710 - INSP
ISO/IEC 17020
Origineel verslag

Controlebezoek - Periodiek [Hfst 6.5]

Verslagnummer: 31/28102024/40216/1/1

Inspectie adres: Stationsstraat 56 - Bus 1, 9400
Ninove (België)
De fundering dateert van: Voor 1 oktober 1981
Type: Controlebezoek - Periodiek [Hfst 6.5]

Elektrisch bord

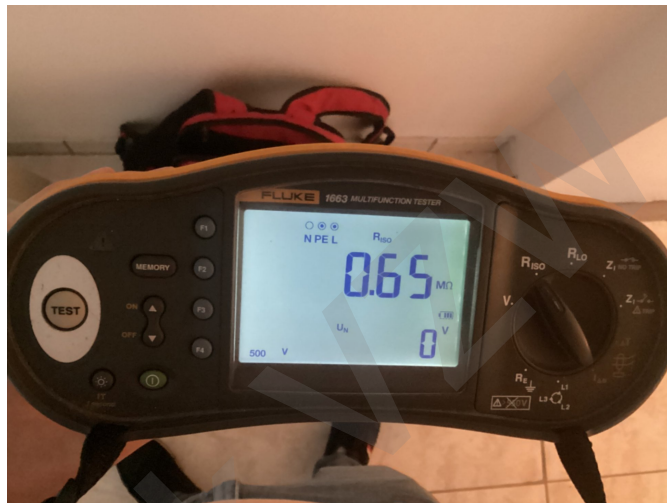
- Het verdeelbord is onvoldoende gemarkeerd. Individuele markering, voedingsspanning en/of gevarendriehoek ontbreken. - oAfd 3.1.3.3; Afd 9.4.1

Extra opmerking: O.a. gevarendriehoek
